Vysvětlení / změna / doplnění zadávací dokumentace č. 14

Veřejná zakázka: Vybudování přírodovědecké expozice a návštěvnického centra pro inovativní prezentaci přírodního dědictví Muzea východních Čech v Hradci Králové, Centrální krajský depozitář – SP

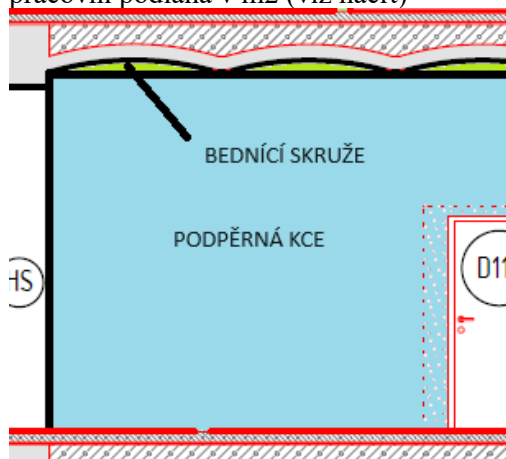
Dotaz č. 14/2 (33/2): Podpěra nových monolitických kleneb (Brownfield položka č. 54-56) – reakce na odpověď 11/6

54	948511111	Podpěrné skruže dočasné ze dřeva - výroba vzepětí oblouku nebo klenby	m3	4 009,590
----	-----------	---	----	-----------

Dle Podmínky použití CS ÚRS : Ramenáty se osazují na pracovní podlahu z fošen, ta se oceňuje cenami 421 95-5114 a 421 95-5214

Domníváme se, že výpočet objemu v m3 má být pouze v místě oblouku a k tomu doplněna podpěrná pracovní podlaha v m2 (viz náčrt)

Odpověď č. 14/2 (33/2): Původní položky č. 54, 55 a 56 zrušeny a nahrazeny položkami 608a až 608d.

Soupis prací se mění.
